臺南市政府工務局 112年度建立綠建築審核及抽查計 畫委託服務案

綠建築抽查缺失樣態說明講習會
112.12.6及112.12.14

委託單位：臺南市政府 工務處 建築管理課
受託單位：社團法人 臺南市建築師公會
簡報人：專案管理人 林本 建築師

錯誤案例

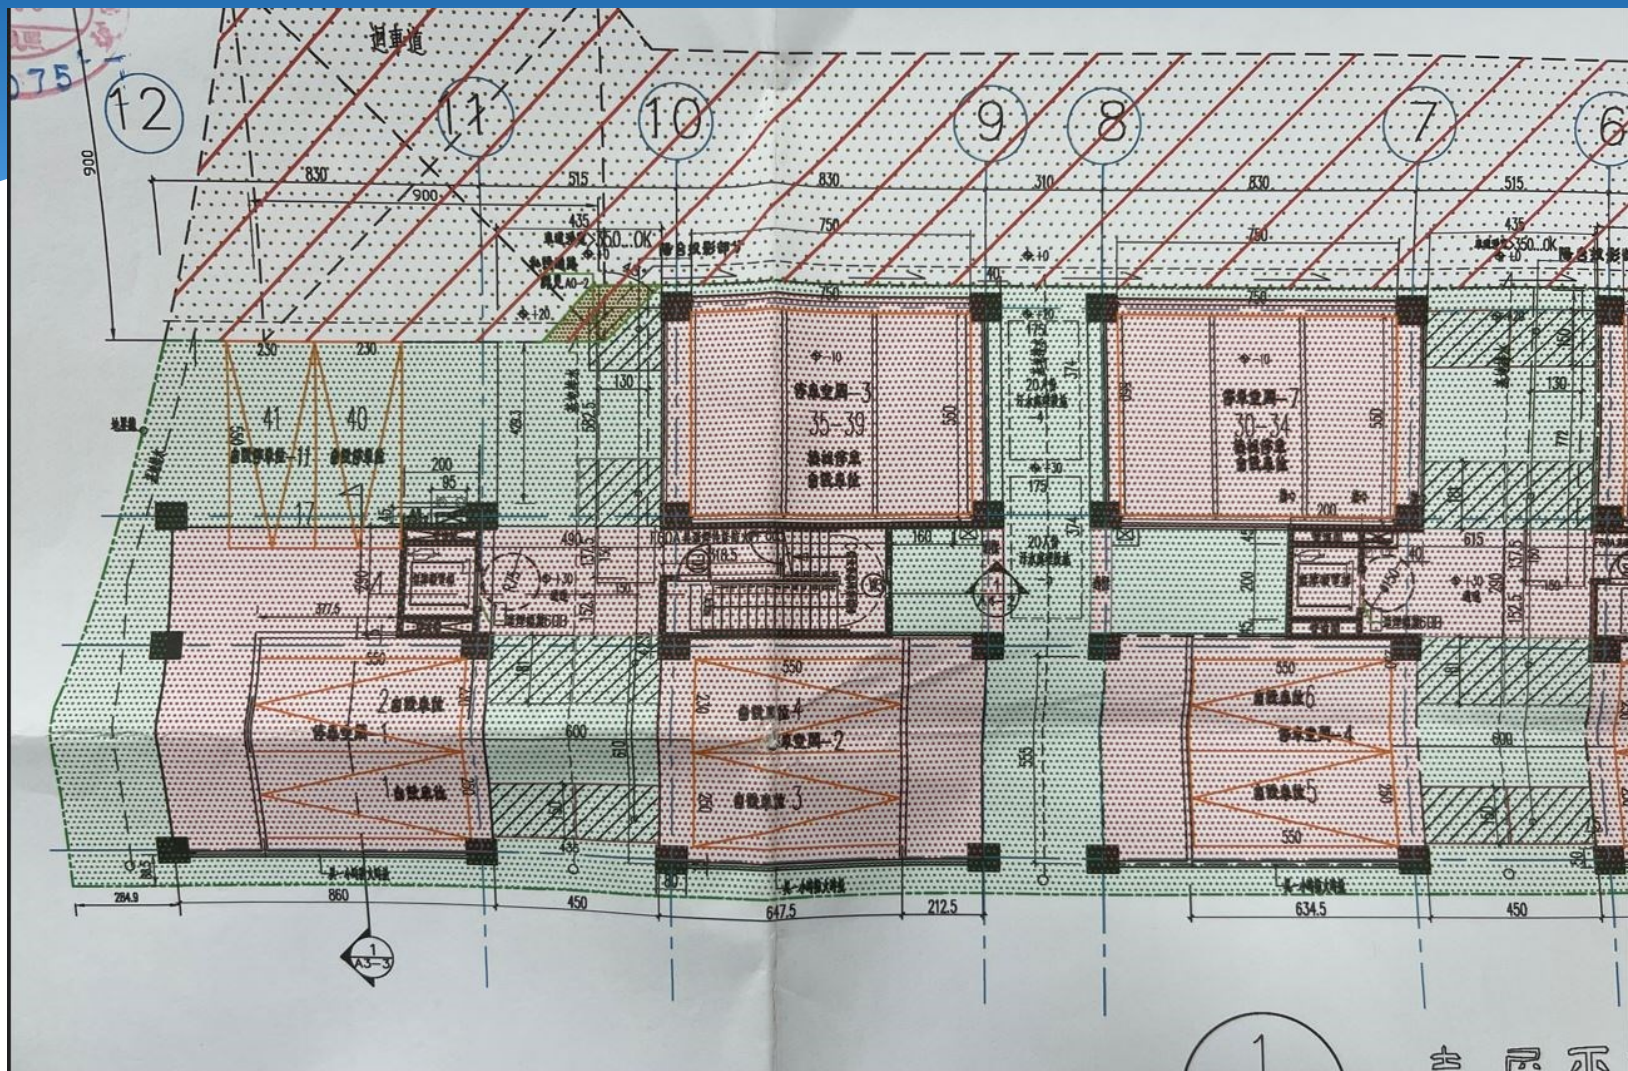
新系統沒有簡算法

錯誤案例

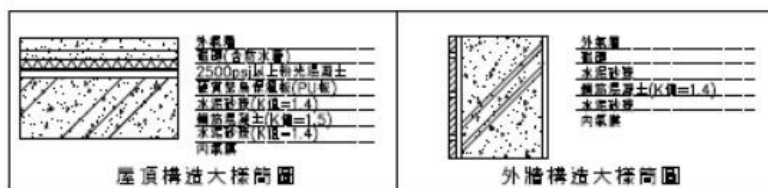
門窗立面圖未標註可見光玻璃種類，以檢討門窗之玻璃可見光反射率Rvi

正確案例

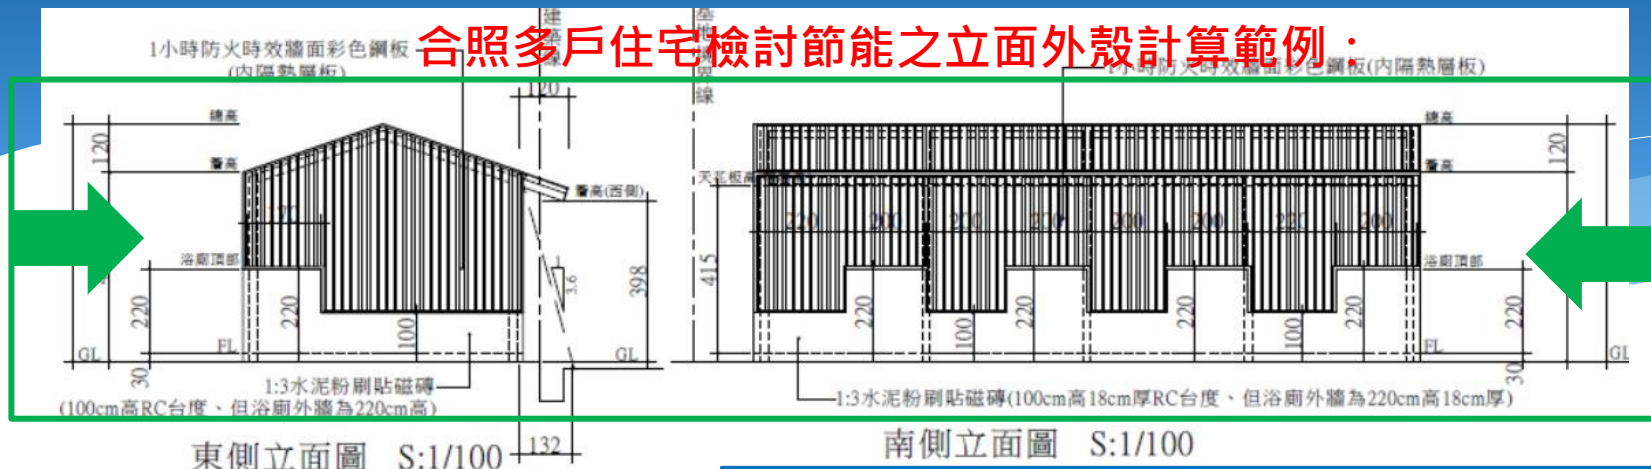
共同壁分戶牆檢討修正係數Ab
(非透天連棟住宅之Ab=0)

外殼總面積

合照多戶住宅檢討節能之立面外殼計算範例：

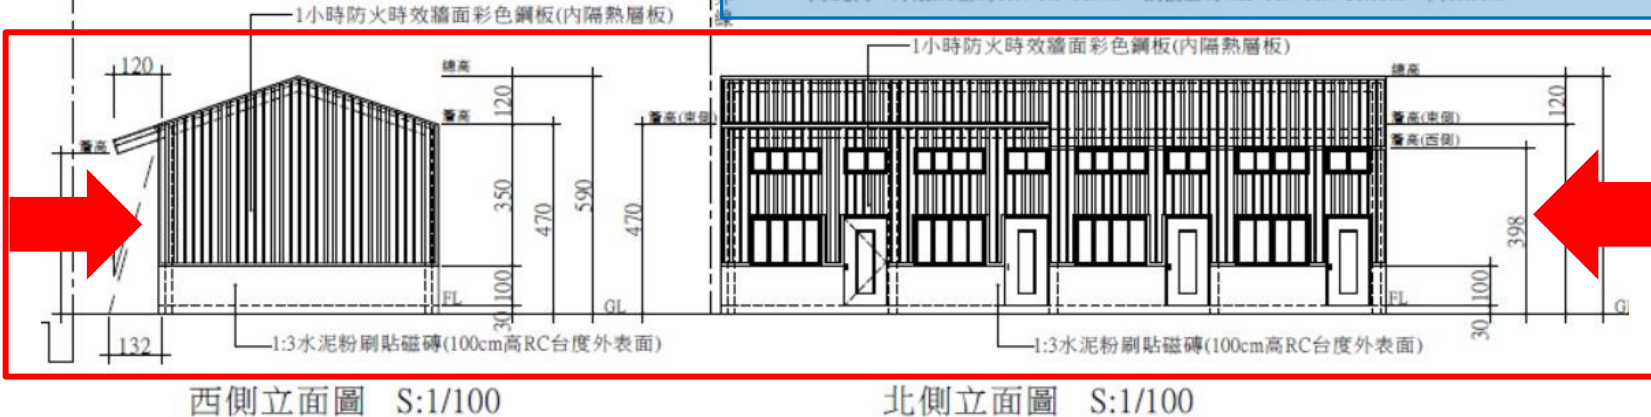
RC與鋼板外牆分別計算

建築物外牆有2種以上材質，應分別計算各不同材質之立面外殼面積，以檢討外牆之平均熱傳透率 U_{aw} 應低於3.5瓦/平方公尺.度(基準值)

合照多戶住宅檢討節能之立面外殼計算範例：

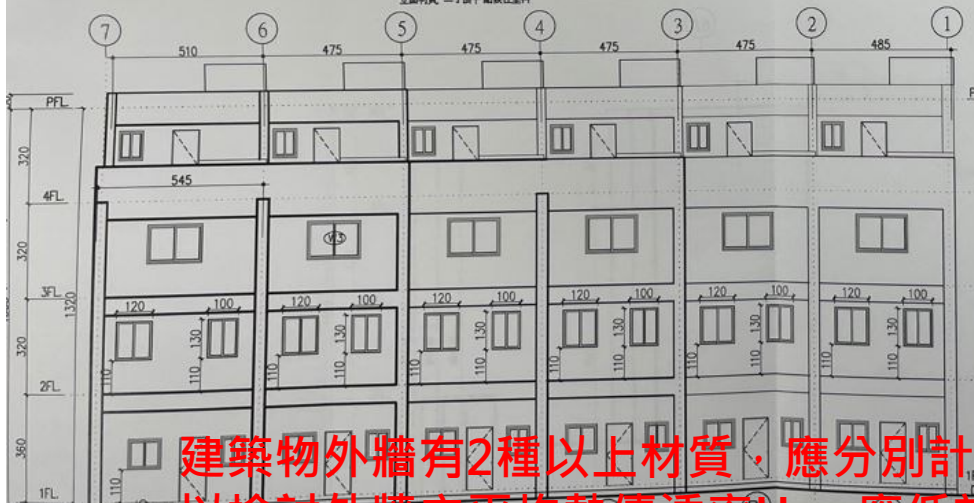
建築物外牆有2種以上材質，應分別計算各不同材質之立面外殼面積，以檢討外牆之平均熱傳透率Uaw應低於3.5瓦/平方公尺.度(基準值)

105.11.18第5次復核會議提案十決議：

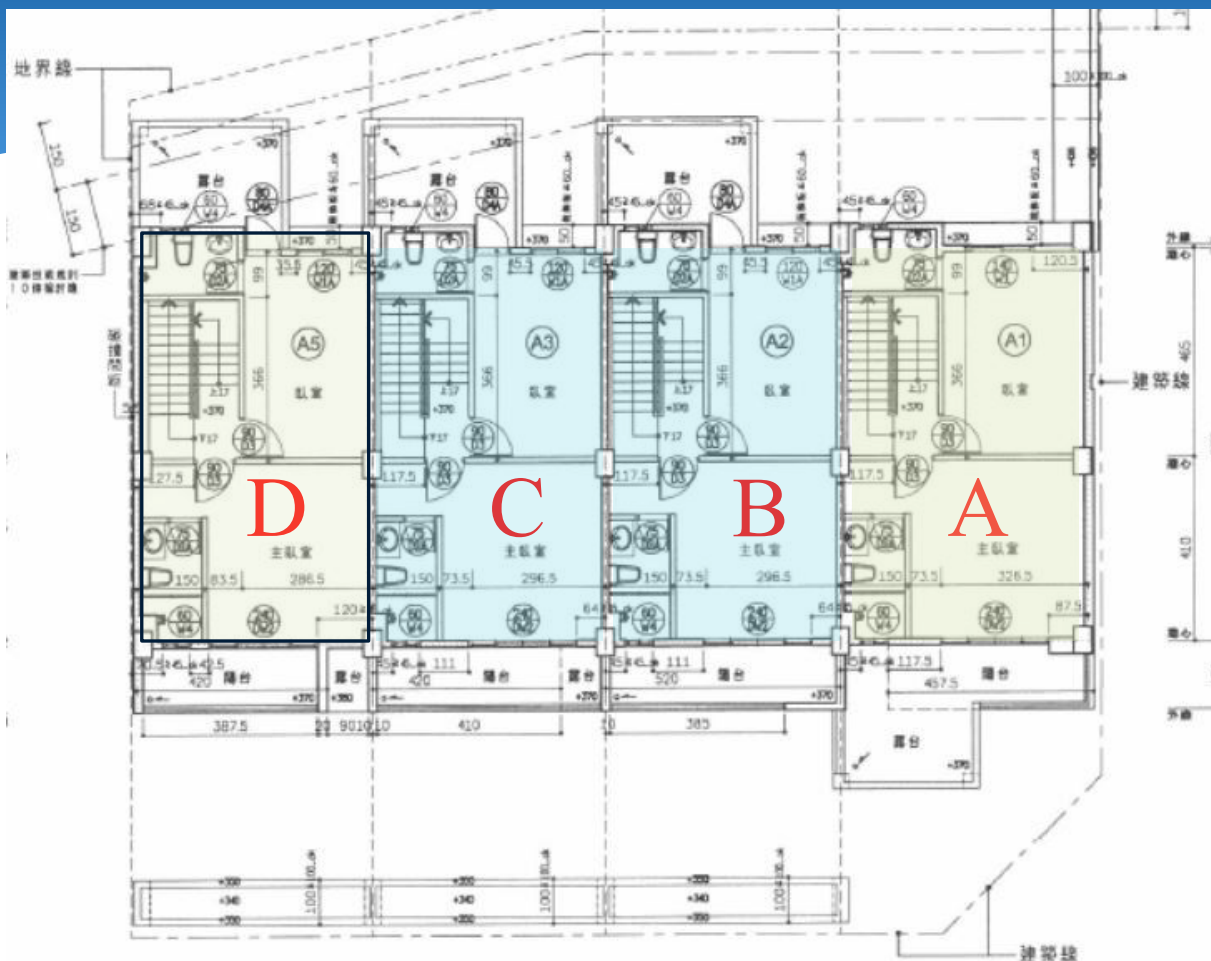
如上圖A和D平面格局尺寸都不相符，所以節能報告不能共用，但B和C就可以共用，但還是封面要註明清楚。

決議：本案採通案決議：連棟分照或合照透天住宅型態之建築物，若立面開口和各層樓地板面積均相同時，每申請住宅單元須各照上傳並印出上傳網路傳輸管理系統證明文件，但其檢討內容及設計圖說僅需製作1份紙本，合併裝訂於申請建造執照送審書件檢送建築管理科審查。

建議：連棟透天併案分照申請住宿類建築檢討時，每戶樓地板面積、建築物高度、外殼立面開窗(口)、外殼隔熱材料都相同時，得採用同一評估報告書及設計圖說。
